**Modulo per la presentazione delle osservazioni per i piani/programmi/progetti sottoposti a procedimenti di valutazione ambientale di competenza statale**

ID: Codice procedura (ID\_VIP/ID\_MATTM):10844

Impianto per la produzione di energia elettrica da fonte eolica, costituito da 6 aerogeneratori della potenza complessiva di 37,2 MW, un sistema di accumulo da 25 MW e relative opere connesse in località "Rempillo" nel comune di Pitigliano (GR).

## TESTO DELLE OSSERVAZIONI

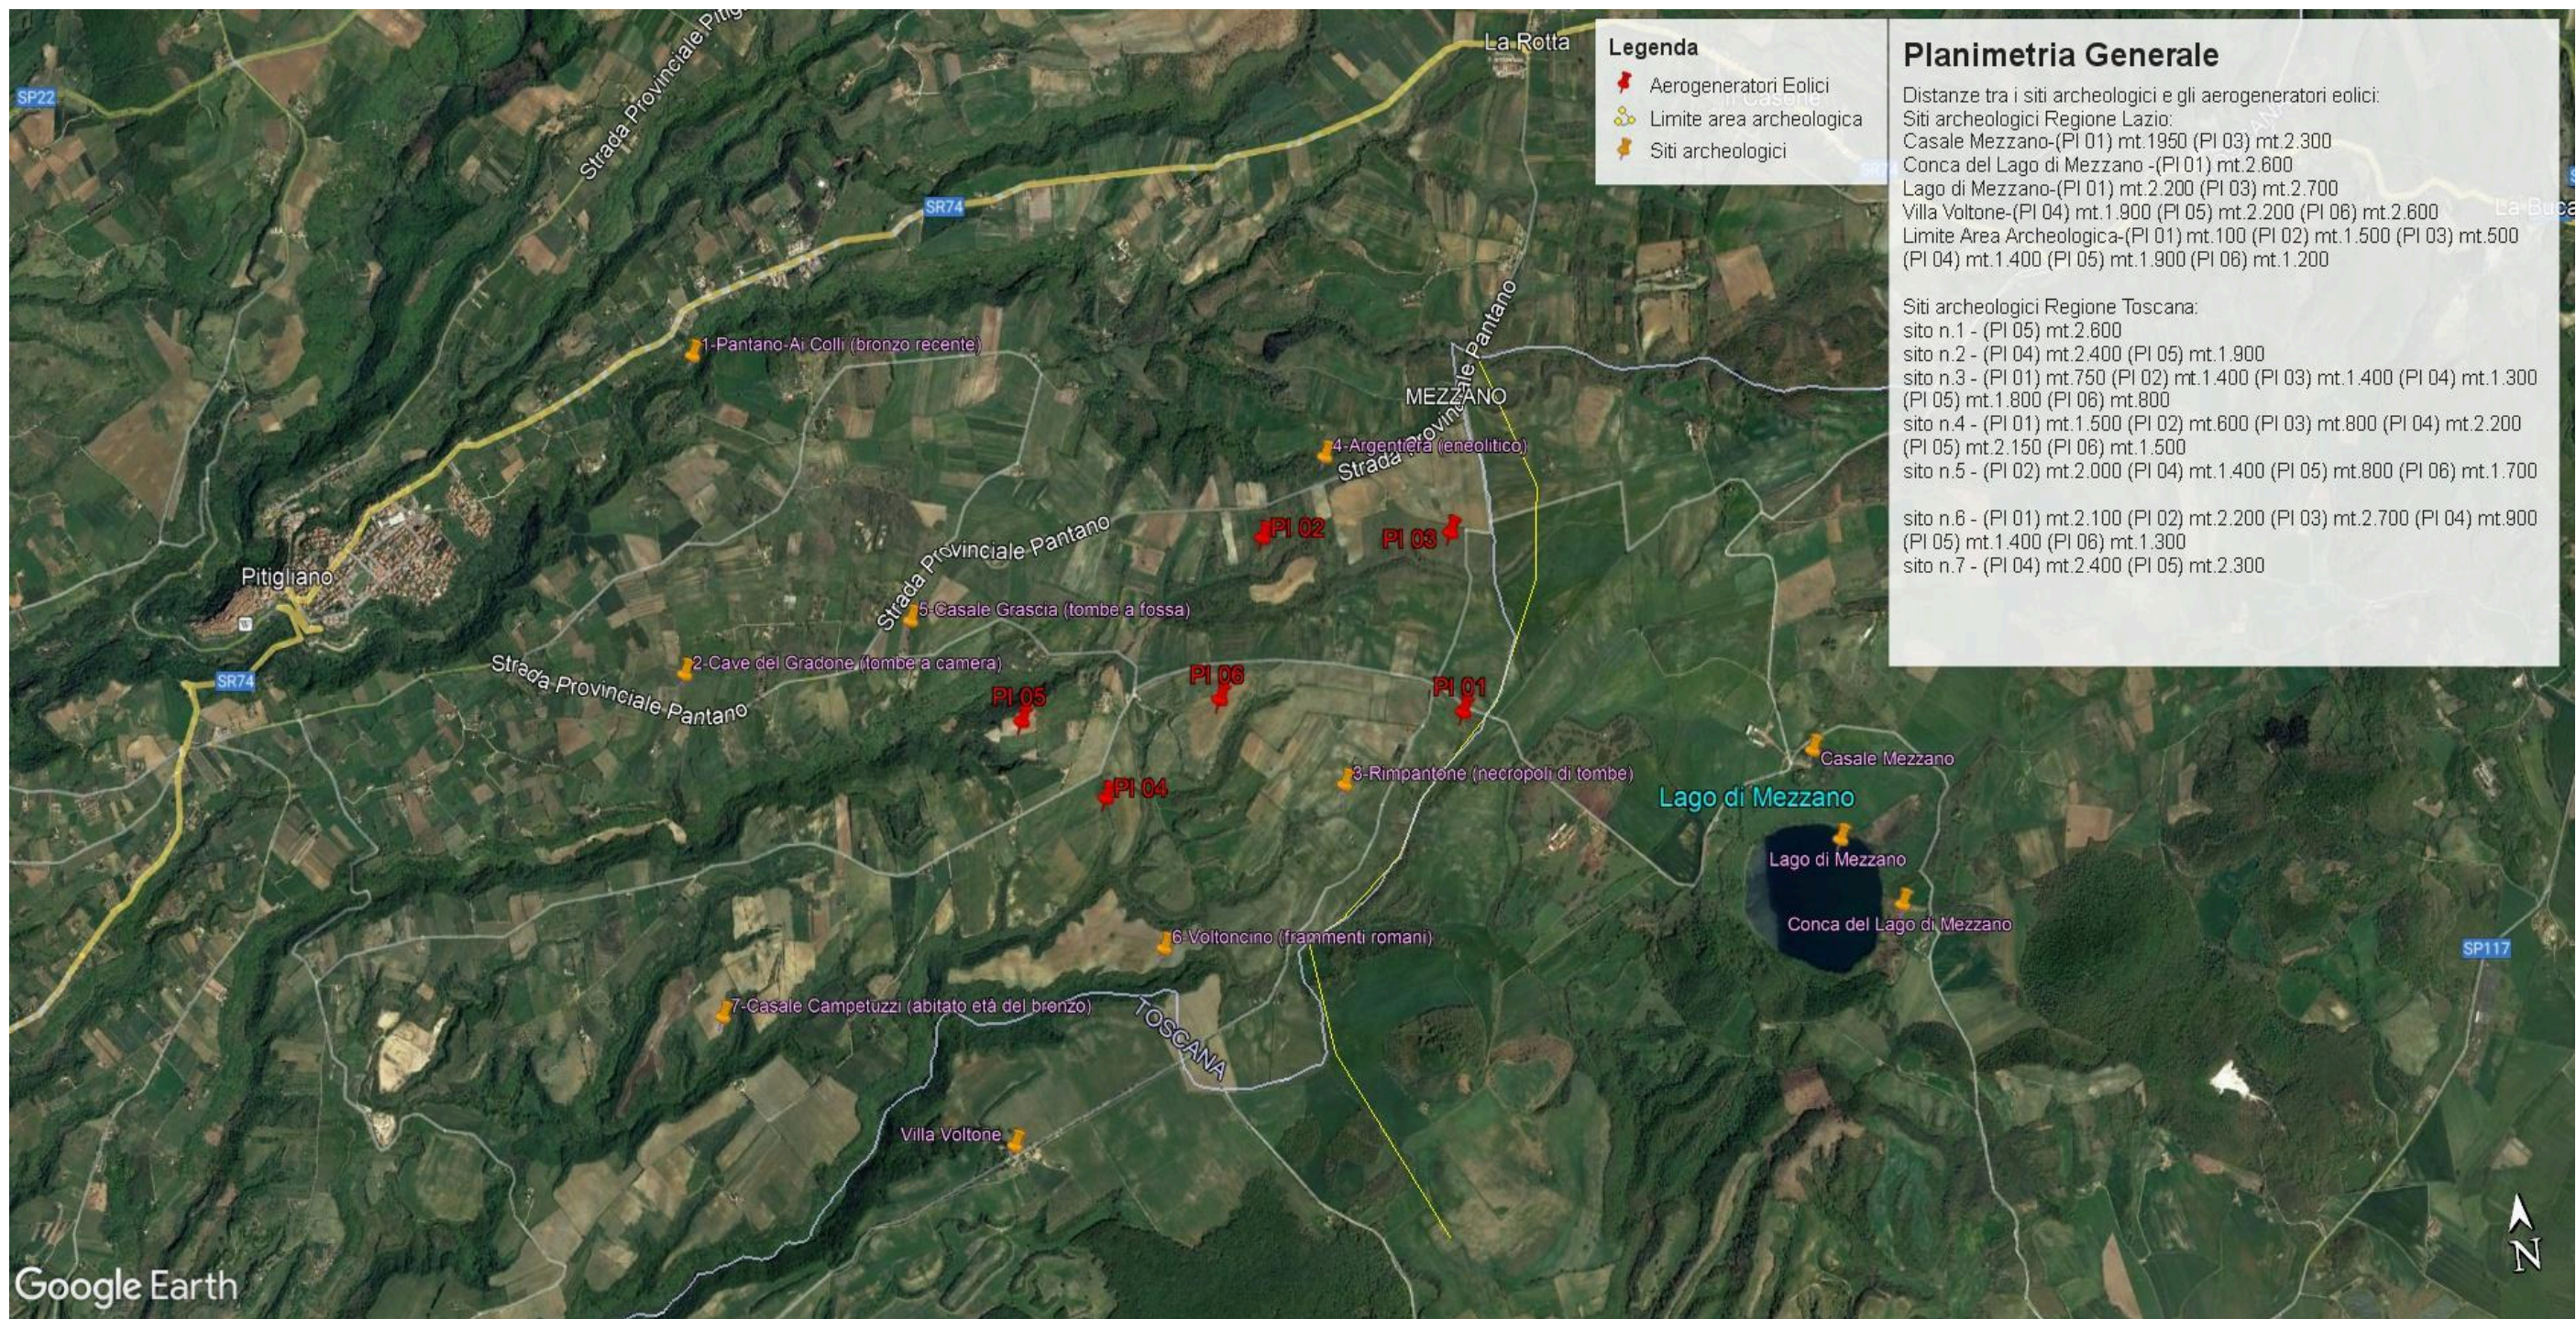
Inoltre, la zona in cui insisterebbe l’impianto eolico industriale Rempillo è compresa nelle fasce di rispetto di 3 km di diversi beni archeologici tutelati dalla parte II del Codice dei Beni Culturali (vedi Allegato, immagine n. 3). Inoltre le pale P04 e P05 ricadono all’interno di un’area archeologica che la Proponente vorrebbe cancellare per il semplice fatto che non è riportata nel documento regionale ma nel documento provinciale come meglio dettagliato nell’Osservazione n. 5. Alla luce di quanto documentato appare chiaro quindi che la collocazione dell’impianto non ha tenuto conto alcuno dei vincoli dell’area nella quale è stato progettato e l’inserimento dell’impianto eolico nel paesaggio e sul territorio non è corretto (Allegato IV delle Linee guida nazionali di cui al D.M dello Sviluppo economico del 10.09.2010).

In sintesi, visti l’art. 20 comma 8 lettera c) quater del D.Lgs n 199/2021 e le Linee guida nazionali appena citate, considerato l’enorme impatto dell’impianto eolico industriale denominato “Rempillo” sulla zona paesaggistica di notevole interesse pubblico ben individuata nelle immagini n.1 e n. 2 e sui Beni Culturali evidenziati nell’ immagine n. 3 dell’Allegato alle presenti Osservazioni, per la collocazione delle pale P04 e P05 direttamente all’interno del perimetro di un’area archeologica e per gli impatti anche sull’area intermedia e vasta dei pregiati territori laziali della Tuscia settentrionale e in particolare di quelli del pitiglianese ricco di emergenze agricole, naturalistiche, storiche e archeologiche del periodo etrusco ma non solo, si chiede che venga negata l’autorizzazione all’ insediamento dell’impianto eolico denominato “Rempillo”.

Immagine n. 5 Intervisibilità degli impianti eolici della provincia di Viterbo anche in quella di Grosseto, in particolare nel pitiglianese.

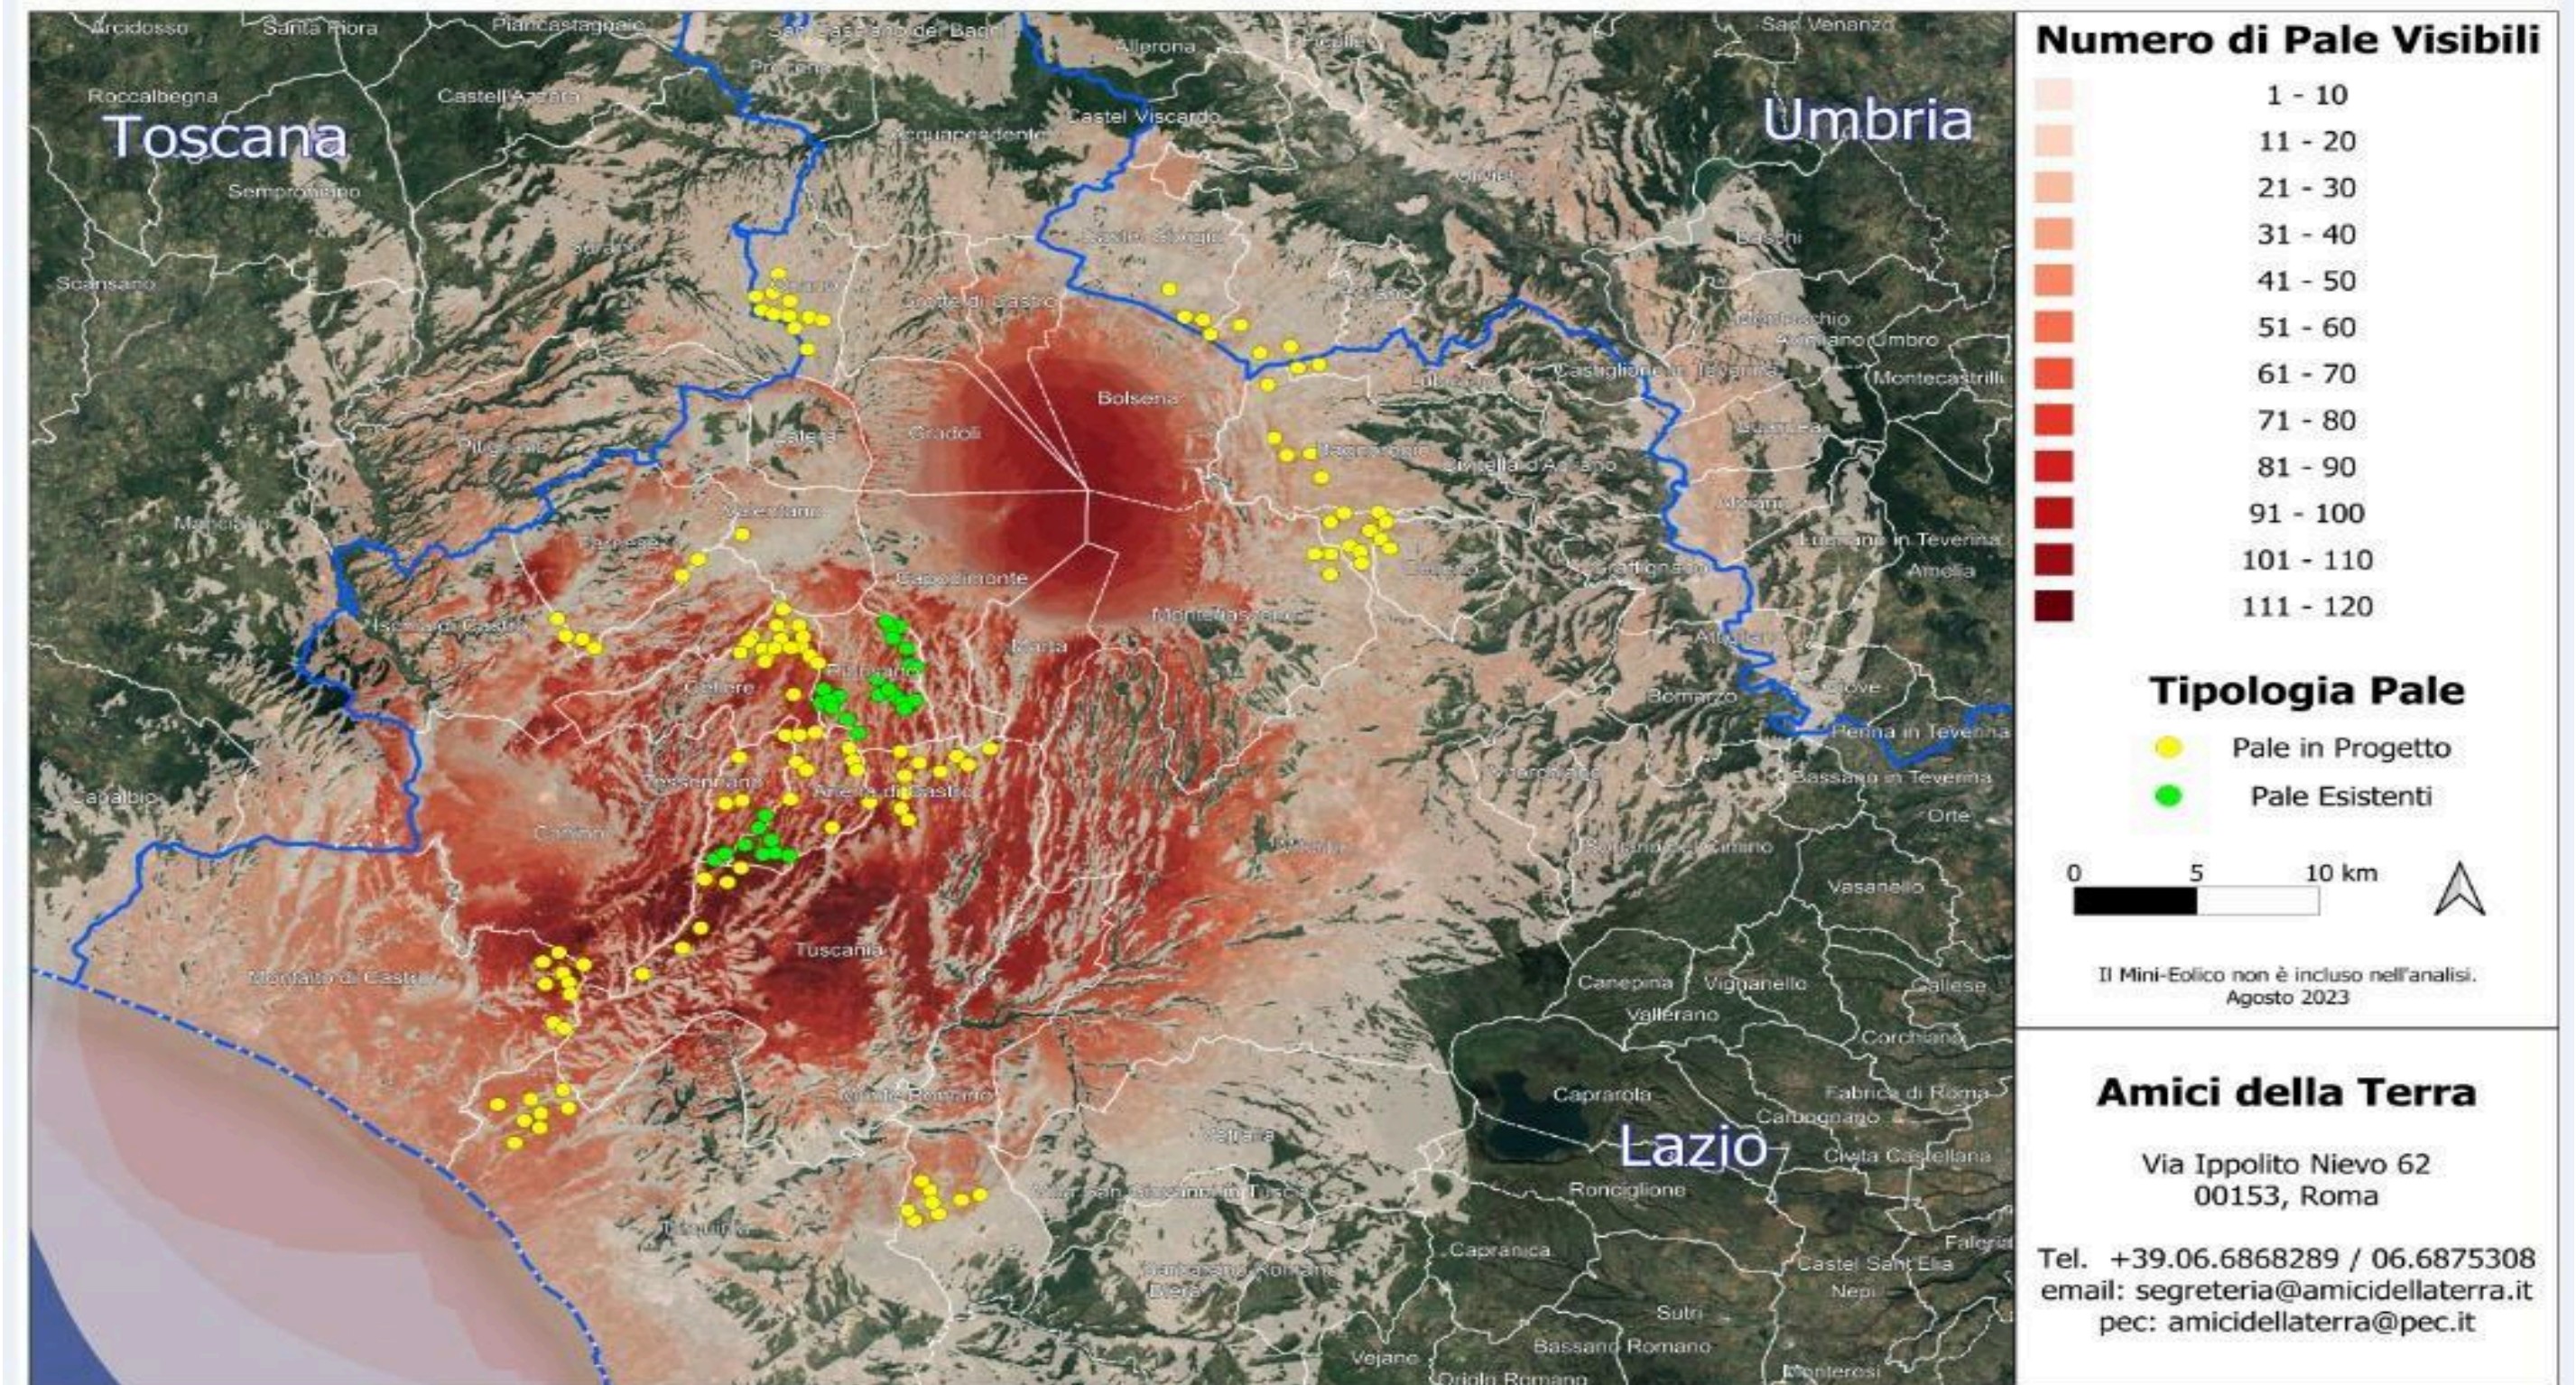
nn. 1 e 2 e crea anche degli impatti negativi anche sui beni naturalistici come verrà dettagliato nell'Osservazione n. 4. Inoltre andrebbe a sommarsi al già enorme cumulo di impianti eolici e fotovoltaici e geotermici che già creano una elevata criticità ambientale nella provincia di Viterbo e interferiscono anche con il territorio toscano come si può vedere dalle immagini nn. 4 e 5 dell'Allegato n. 1.
